# ナス管 5球 ラジオ (昭和6年製造品)

修理履歴

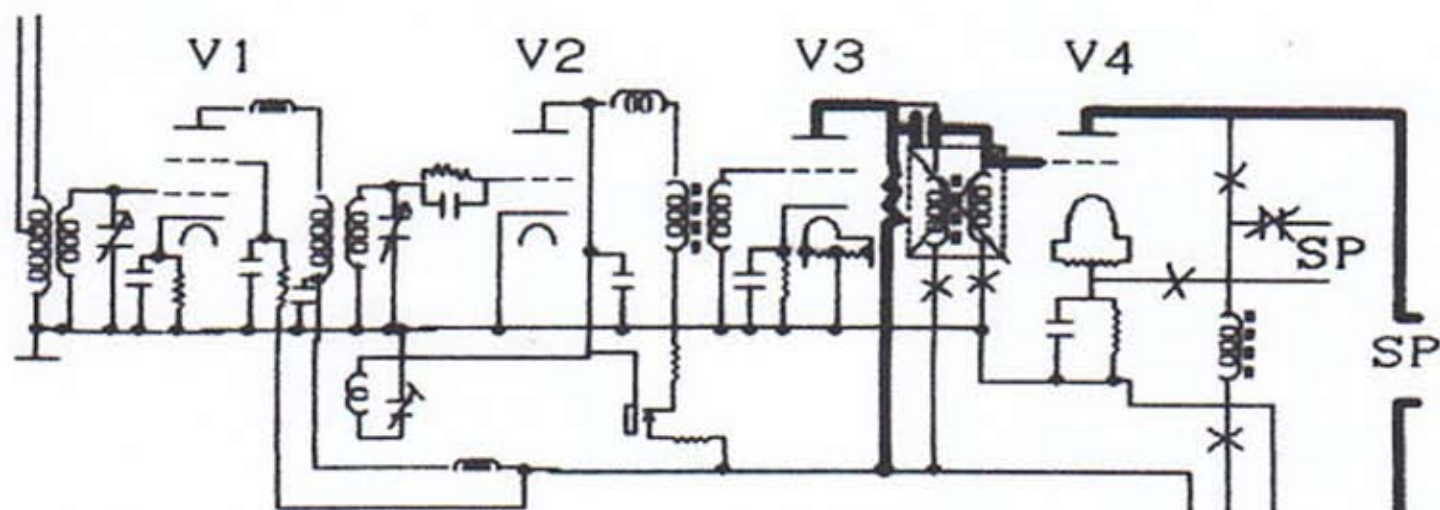
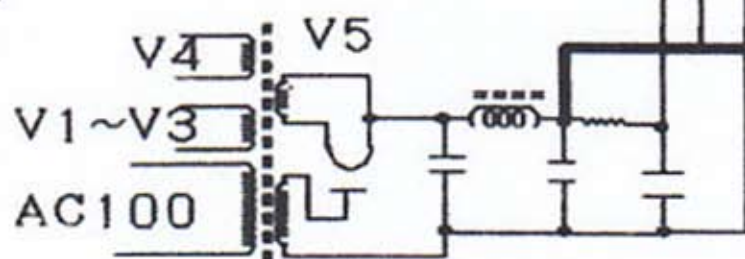
B電源回路の平滑コンデンサーは全て容量抜けの為交換。V3とV4間のトランス1次側断線の為C, R回路に修正。SP回路、効率を良くする為太線の様に修正。その他、コイル類の付け根部分断線修理。その他、V4の劣化が他の真空管に比べ劣化が激しい。劣化の少ない球 又は、12A等の球に交換すればもっと大きな音が出ます。
